(仮称) 日本製鉄(株)九州製鉄所八幡地区構内  
天然ガス焼き発電所建設計画

環境影響評価方法書

補足説明資料

日本製鉄株式会社

図 57-1 主要な眺望点と垂直視角 1 度以上の範囲の関係

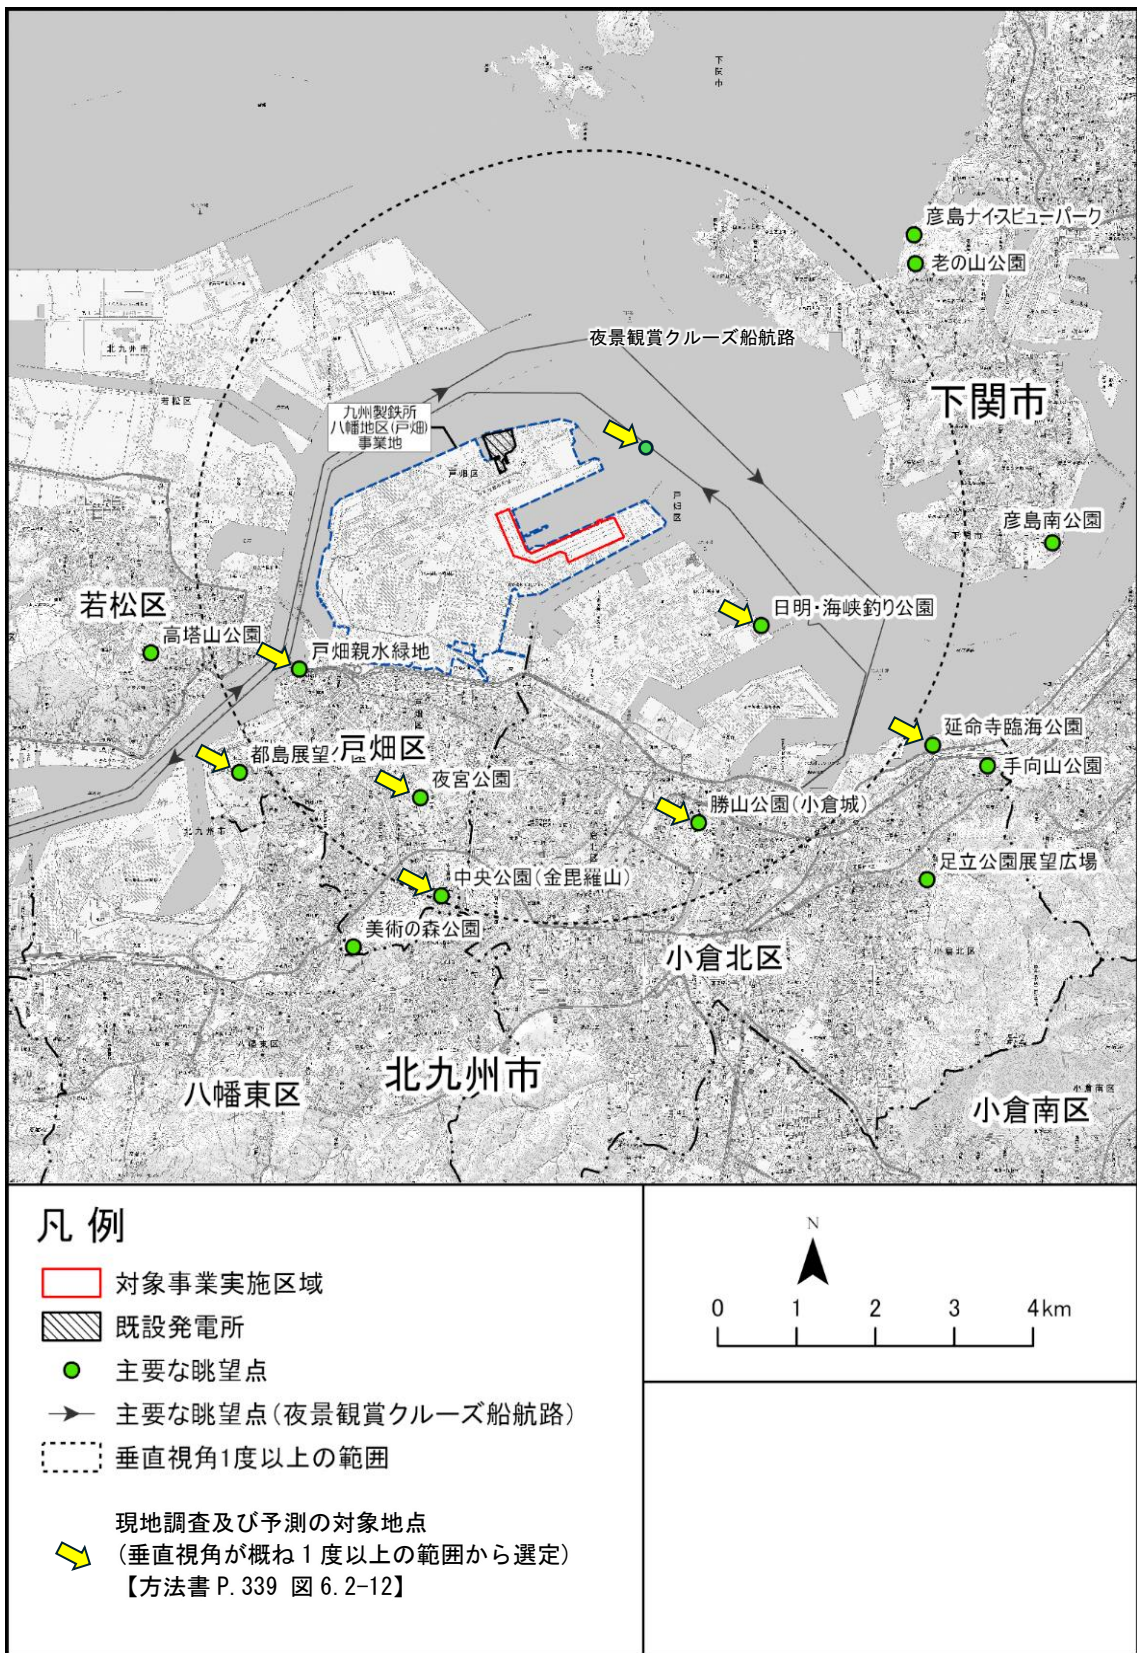
対岸の下関市には特に主要な眺望点はないのでしょうか？

下関市域を含む地域特性の調査範囲における主要な眺望点の位置は、方法書 p.135 図 6.2-12 に記載のとおりです。

次ページに示すとおり、調査・予測の対象地点はこれらの主要な眺望点のうち本事業の煙突を見たときに垂直視角が概ね  $1^{\circ}$  以上となる範囲から選定しました。下関市域の主要な眺望点は、いずれも同範囲には含まれない場所にあるため選定していません。
